Bewonersontwerp speelplek Pasteurlaan

Workshop Spelen Geleerdenbuurt 13 mei 2008

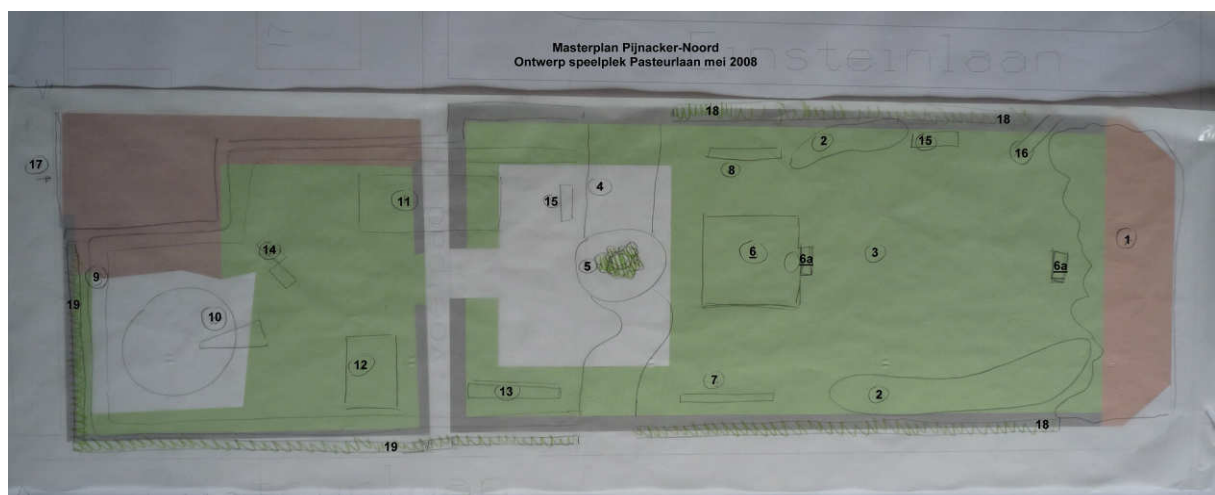
1 Voorkeur voor speeltoestellen van natuurlijke materialen en het veld omzomen met hoger groen dan thans i.v.m. de veiligheid.

2 Geen stoepen rondom speelveld t.k.v. groen.

3 Het speelterrein is ca. 10 jaar geleden opnieuw ingericht en voldoet nog aan de eisen van deze tijd. Opnieuw inrichten is dus verspilling.

4 De groenstrook rondom het speelterrein dient ook om (voet)ballen tegen te houden. Daarom geen struiken met stekels of prikkels die laag bij het gras zijn en naar het trottoir oplopen.

5 Toegang tot het speelveld op de kruising Einsteinlaan/Dunantlaan is groot. Daardoor kunnen ballen over de weg raken met gevaarlijke situaties van dien.

6 In het ontwerp van het speelterrein zijn enige voorstellen van bewoners niet overgenomen. Waarom niet?

7 De situatie rondom het transformatorhuisje verbeteren i.v.m. veiligheid.

8 Pas op dat het speelterrein een populaire plek wordt voor "hangjongeren".

9 De heuveltjes op het grotere balspeelveld beperken de functie ervan. Bovendien bevorderen zij ongewenst gedrag door verminderen van sociale controle.

10 Graag een extra opening aan de zuidwest kant van het speelterrein en het behouden van de tafeltennistafel.

Nr	Beschrijving
1	Groenstrook Mag wat breder (dan die nu is) Met speelelementen, oude omgevallen boom, schelpenpadjes De groenstrook heeft tevens als functie om (voet)ballen tegen te houden. Dat betekent dat het groen toegankelijk moet zijn (geen prikstruiken), om een bal te kunnen pakken, dus laag bij het gras en naar het trottoir toe oplopend. Waarom geen liggende boomstam of iets vergelijkbaars? Zie eerdere reactie

2	<p>Verhoging met gras, 1 à 1,5 meter hoog, glooiend. Het gras loopt door. Is gehonoreerd, leuk dat je aan beide zijden van het grondlichaam kunt zitten en dat deze niet direct tegen de grens van de speeltuin is aangezet.</p>
3	<p>Voetbalveldje wordt iets kleiner dan het bestaande veld. Het bestaande veld wordt kleiner, dat is prima. We hebben vraagtekens bij de afscheiding met de kruising Einsteinlaan/ Dunantlaan. Bij de toegang naar het trottoir mogen kinderen niet zo maar de straat op kunnen rennen. Ook daar is een “ballenremmer” gewenst. Zie eerdere reactie</p>
4	<p>Doorgang: verbindt Einsteinlaan met de Pasteurlaan. Dit pad schuift op naar rechts (vergeleken met het huidige pad). het wordt een kronkelpad (om fietsdoorgang te ontmoedigen). moet wel breed genoeg worden voor rolstoelen, rollators en wandelwagens. in het midden van het pad een rond pleintje met een kastanjeboom. Prima!</p>

5	<p>Kastanjeboom met daaromheen bankjes (zoals bij de Jozefschool). Op Einsteinlaan 8 staat een kastanjeboom die al groot is. Kan deze verplaatst worden? Met prullenbakken De werkgroep is het eens met de beslissing dat er geen bank rondom de boom komt. Dat staat wel romantisch maar nodigt door zijn vorm niet uit om samen te praten. De bankjes hebben drie functies: Zitgelegenheid voor ouders die toezicht houden Gelegenheid voor buurtbewoners om samen te komen. Natuurlijke barrière voor fietsers en brommers. Graag de plaatsing van de bankjes hierop nalopen. Ook enkele bankjes zonder rugleuning overwegen. Wordt nog nader bekeken. De keuze van de bankjes is door de gemeente voorgeschreven. Bankjes zonder rugleuning zijn minder prettig voor ouderen.</p>
6	<p>voetbaldoel met aan de andere kant een basket. 6.a zijn de voetbaldoeltjes Waarom is de basket er niet gekomen? Daar is geen ruimte meer voor. Wellicht op een garagepleintje neerzetten?</p>

7	<p>3 rekstokken (zoals de huidige). Prima, de drie rekstokken worden behouden.</p>
8	<p>2 grote schommels (zoals de huidige) Prima!</p>
9	<p>fiets (cross) pad rond de 'kleine' speeltuin (ook geschikt voor 3-wielers) met ribbeltegels met hoogteverschilletjes met speelse bochten. Waarom komt deze niet terug in het ontwerp? Dit was een van de speerpunten van het bewonersontwerp. Zie 10.</p>
10	<p>heuvel met glijbaan; trap; 2 pijpen waar kinderen doorheen kunnen kruipen erdoorheen - Bedoeld voor kinderen van 0-9 jaar. De glijbaan komt er, maar waarom de pijpen niet? Een dergelijk speeltuig komt in de rest van de wijk niet voor en ook dit was een van de speerpunten van de bewoners. Er is zelfs een apart model van gemaakt. Als dit veilig genoeg is, kunnen we dit doen. Een combinatie met een fietscrosspad leidt tot onveilige situaties.</p>
11	<p>combinatierek (5-9 jaar) met: glijden; klimmen; verbeelding. Het bestaande speelattribuut wordt behouden.</p>

12	<p>fantasie open huisje met bv. bankjes en tafeltje erin (0-5 jaar). Mag ook een auto, brandweerauto oid zijn. Prima! Volgens het concept VO wordt een houten huisje met schuin dak geplaatst.</p>
13	<p>1 schommel (met een mand): voor baby's, kleine kinderen en gehandicapten. Wordt niet gehonoreerd</p>
14	<p>Combinatiebankje (je kunt 2 kanten uit kijken): met prullenbakken. Zie opmerkingen bij 5</p>
15	<p>Bankjes (met prullenbakken). Zie opmerkingen bij 5</p>
16	<p>Doorgang. Het is verstandig een afscheiding te maken voor plotseling overstekenden ballen en kinderen. Zie ook 3</p>
17	<p>Hek bij het transformatorhuisje (met de bedoeling dat kinderen niet de straat op kunnen rennen). Reactie. Bij de keuze tussen “Speels” (speels groen) en “Veilig” is gekozen voor “Veilig”. Een hek</p>

<p>achter het trafohuisje is niet mogelijk, vanwege de toegangsdeuren ervan. Speels groen is wel bedacht aan de andere kant van de speelplek.</p> <p>Is de afscheiding voldoende om te voorkomen dat kinderen hier de speelplek kunnen verlaten.</p> <p>In overleg met de gemeente nader te bekijken..</p>
18	<p>Algemeen:</p> <p>Bij alle banken prullenbakken en verlichting, (tegen vandalisme).</p> <p>Een groene heg rond de hele speeltuin (De ligusterheg is goed, maar de haag rond het voetbalveld is niet dicht genoeg)</p> <p>Rond de 'kleine' speeltuin geen doorgang.</p> <p>Maatregelen met hek of haag vinden we niet terug (soort, dichtheid, hoogte). Waarom is geen (antivandalisme-) verlichting op de speelplek, waar bewoners om hebben gevraagd?</p> <p>Andere mensen zijn juist huiverig voor verlichting bij speelplekken omdat dit hangjongeren kan aantrekken. Reactie gemeente?</p> <p>Zorg ervoor dat de bestrating tussen speelplek en straat duidelijk verschilt. Boodschap van ouders aan kinderen: dit is de grens, hier binnen blijven.</p> <p>De haag rondom de speeltuin vormt een duidelijke grens.</p>

21	De ruimte rondom het transformatorhuisje is een mooie plek om verstoppertje te spelen
22	<p>Een idee: geef de speelplek een naam</p> <p>Een wedstrijd uitschrijven!</p> <p>Een goed plan! Wellicht voor de officiële opening van de nieuwe speeltuin?</p>

**Speeltoestellen worden van natuurlijke materialen gemaakt.
Hoger groen komt de veiligheid niet ten goede (verminderde sociale controle).**

Dat is ook niet aan de orde.

Ook het speelterrein moet worden opgehoogd en zal dus opnieuw moeten worden ingericht. Wel worden de aanwezige toestellen gehandhaafd.

Akkoord

Toegang wordt versmald (tekening, 9).

Aangezien de ruimte beperkt is, moest een afweging worden gemaakt.

Rondom het transformatorhuisje wordt een haag geplant. (Gemeente: toegankelijkheid transformatorhuisje voldoende?)

Vanuit bewoners en wijkvereniging is uitdrukkelijk gevraagd om het plaatsen van heuveltjes. De hoogte blijft beperkt.

Zie vraag 5. Aangezien de ruimte beperkt is, moest een afweging tussen de verschillende bewonerswensen worden gemaakt.
